## Conclusions Annexe 9

### 1) Plusieurs éléments, de l'Annexe 9 du cabinet SPC nous interpellent :

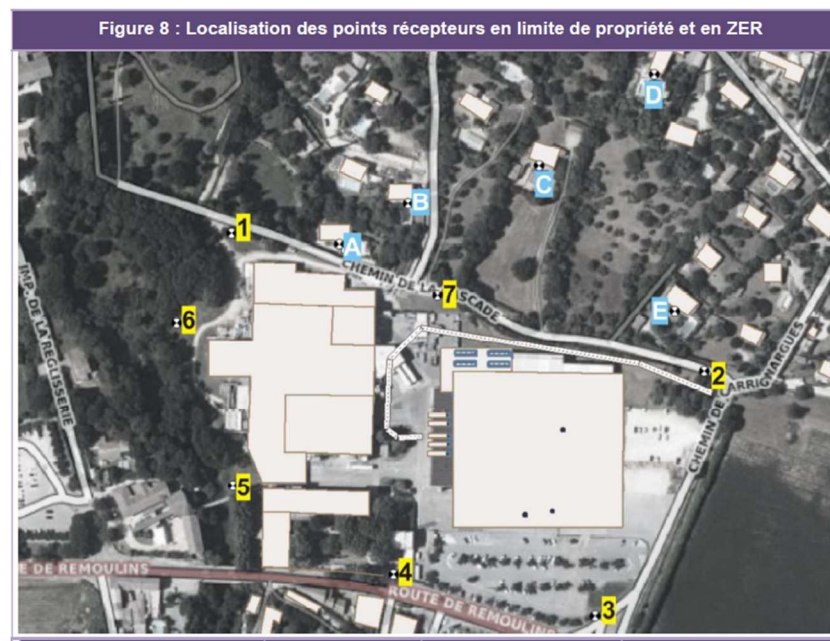
Le même référentiel 07.083N est décliné différemment entre SPC et l'APAVE, SPC reprend des points modifiés par l'APAVE aux valeurs initiales !

- L'APAVE indique en annexe 4 au paragraphe 4.1.1 que Les emplacements des points LP1 et LP6 ont été modifié par rapport à notre proposition n°2141028.3, en raison de l'inaccessibilité de l'emplacement initial du point LP6
- Mais l'APAVE ne donne aucune justification sur la modification des valeurs qu'elle change de jour comme de nuit des points LP1, LP6/LP6.1.
- Le positionnement du point LP1 est modifié par l'APAVE sans explications ou justifications !
- Haribo n'a pas débroussaillé pour rendre accessible les points le LP6
- Il est intéressant de noter que dans l'Etude de l'APAVE les points LP1, LP6, déplacé et non conforme sont exclus par l'APAVE

Annexe 9, Page 11 : La localisation de la source des bruits et les sources de bruit retenue dans un premier temps

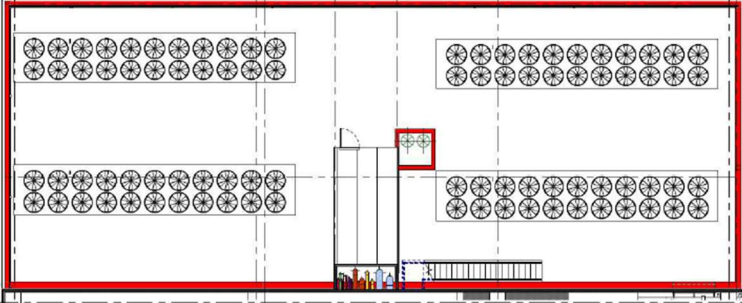
Mais le bruit de fonctionnement de l'Usine n'est pas inclus dans cette simulation

Les sources de nuisance sonores reprise dans l'étude ne sont pas celle constatées mais déclarées par HARIBO

Et le bruit de l'unité de production n'est pas repris !

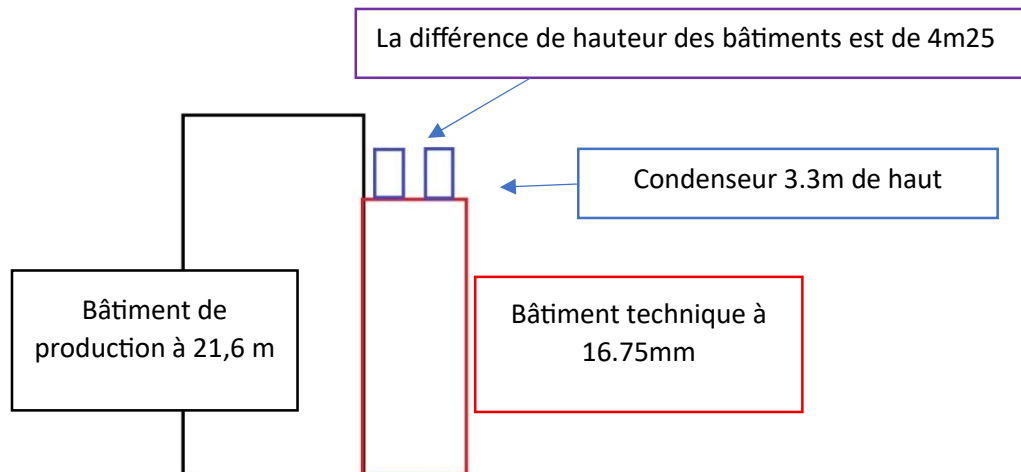
C'est des appareils énormes, deux choses à retenir :

- Positionnement à 16.75m alors que le bâtiment est à 21.6m, donc une logique de mur d'un théâtre réfléchissant
- La taille : 13.22m de long ; 3,3m de haut ; 3m de large

On ne sait pas si l'air est évacué par la façade ou vers le haut !

La marque et le modèle des condenseurs adiabatiques ne sont pas indiqués comme non plus si le rejet d'air est vertical ou horizontal

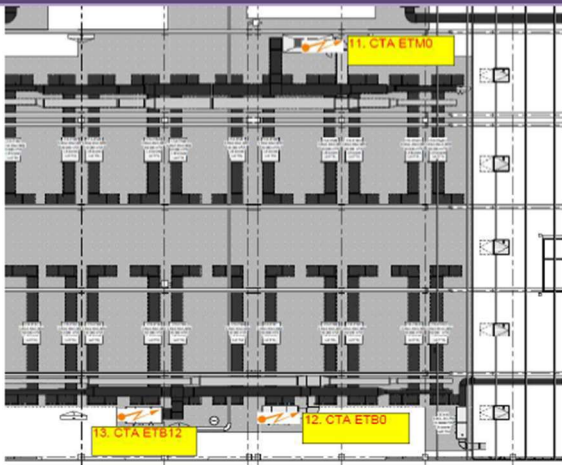
Cette configuration avec un mur à l'arrière des condenseurs plus haut est synonyme d'un mur réfléchissant le son.

C'est un modèle que l'on retrouve dans un théâtre Romain qui utilisait un mur pour réfléchir le son des spectacles et qui est encore utilisé par exemple le théâtre Romain d'Orange

**La conception de l'Usine avec un débord de mur et des condenseurs énormes orientés vers le nord va créer des nuisances importantes pour le voisinage**

## Annexe 9, Page 20 :

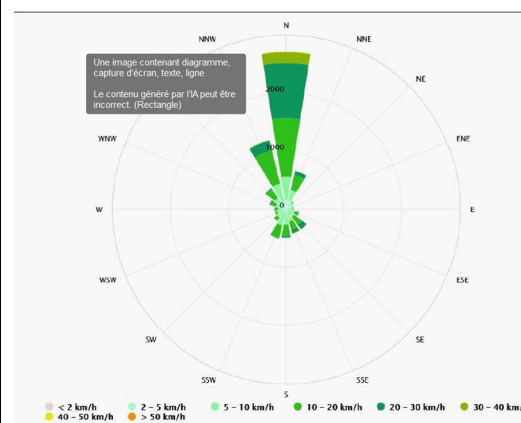
- SPC indique qu'une réduction de -15 dB est recherchée sans donner de véritables sources techniques référencées à mettre en place, ils parlent d'un capotage ou de venelle
- Pourquoi 15 dB et pas 20 dB, SPC n'apporte aucune explication sur la cible recherchée
  - Une atténuation de 20 dB aurait dû être recherché avec l'ensemble des contributeurs et les moyens pour y parvenir seraient bien plus onéreux ?
- **Il y a aucune information sur les caractéristiques des condenseurs adiabatiques**

Rose des vents à 30 ans

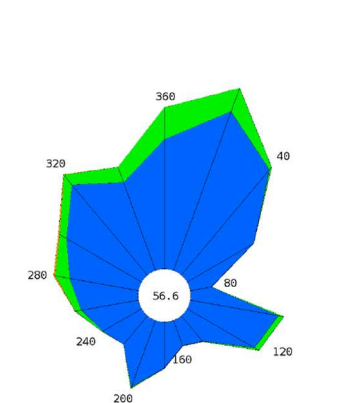
- La météo enregistrée par l'APAVE faite à 5 Km à Montaren St Médier sans que soit démontrée la reproductibilité au site HARIBO ne peut être retenue
- Le document P07 reprend une rose des vents à 30 ans avec des vents dominant au Nord. Cette référence ne prend pas en compte l'évolution climatique que nous subissons. En 2025 c'est le vent du Nord Est qui est dominant et proportionnellement beaucoup plus de vent de Sud qui va porter les nuisances vers les riverains.

- La lecture des roses des vents sur 30 ans et en 2025 permet de constater l'évolution climatique qui doit être considéré dans cette étude
- La proportion des vents de Sud/Sud-Ouest à 30 ans est de 20% alors que en 2025 il est de 50%.

- La proportion des vents de Nord à 30 ans est de 80% alors que en 2025 elle est de de Nord-Est et de 45%.
- Avec l'évolution du climat, la rose des vents à 30 ans ne peut être prise en référence dans l'étude de propagation du bruit

- La rose des vents de 2025 montre clairement de nombreux vent d'Ouest et d'Est qui n'apparaissent pas sur la rose de vents à 30 ans
